Подключение прибора Diacom к котлу ThemaClassic новому

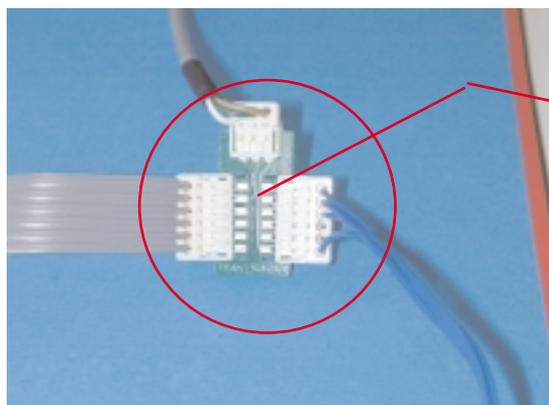
Проблема заключается в переходе от пластиковой части (ошибка изготовления) внутри коннектора от платы дисплея (интерфейса) к основной плате. Эта пластиковая часть предотвращает возможность подключения коннектора в перевернутом положении, но одновременно делает невозможным подключение прибора Diacom. Чтобы подключить прибор нужно удалить эту пластиковую деталь из коннектора (голубой кабель).

- ошибка на сером коннекторе
- нет ошибки на голубом коннекторе
- все провода на одной и той же стороне

Здесь показано правильное соединение:
